datum 30 juli 2025
uw kenmerk 1226
ons kenmerk Z2025-00002234

onderwerp TAM-IMRO Horsterweg 20, 5811 AC Castenray

Op 17 juli 2025 hebben wij uw verzoek om advies ontvangen. Dit advies betreft het TAM-IMRO Horsterweg 20, 5811 AC Castenray. Deze adviesvraag is geregistreerd onder nummer Z2025-00002234.

Bluswater

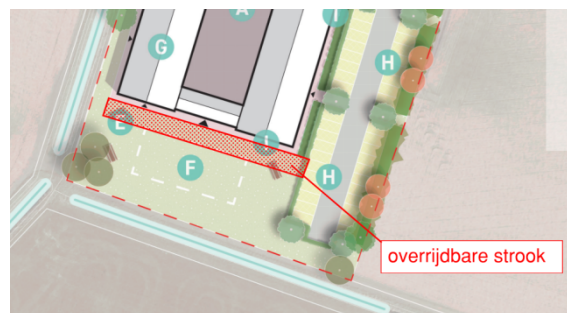
De bluswatervoorziening dient te voldoen aan het gemeentelijke beleid voor bluswater. Bij toetsing is uitgegaan van "Woongebouwen met de hoogste verblijfsvloer lager dan 6 meter boven het meetniveau".

- Direct tegenover het plangebied ligt een brandkraan met een debiet van 55m³/uur. Verder ligt binnen 100 meter van het plangebied een geboorde put. Daarmee wordt voldaan aan het gemeentelijke beleid.

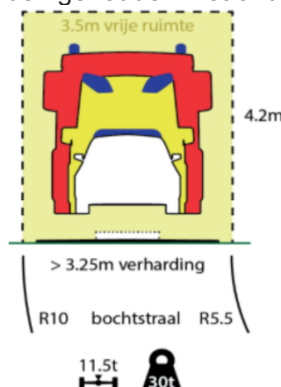
- Het plangebied is zowel vanuit noordwestelijke richting bereikbaar via de Horsterweg, als ook vanuit zuidwestelijke richting, via de Horsterweg.
- In het plan zijn geen opstelplaatsen aangegeven. Er kan echter op de rijstroken worden opgesteld.
- Het gebouw is alleen aan de voor- en linkerzijde te benaderen door een brandweervoertuig. De rechtervleugel is niet benaderbaar. Gezien de afmetingen van het geheel is dit wel vereist. *Een mogelijke oplossing is het aanbrengen van een overrijdbare strook aan de achterzijde van het gebouw. Deze hoeft niet als een officiële weg te worden uitgevoerd, maar kan bijvoorbeeld worden uitgevoerd als halfverharding (grasbestrating of dergelijke). Zie onderstaande afbeelding.*

- Om de linker- en achterzijde van het terrein toegankelijk te maken voor hulpverleningsvoertuigen, dient hier rekening te worden gehouden met onderstaande uitgangspunten:
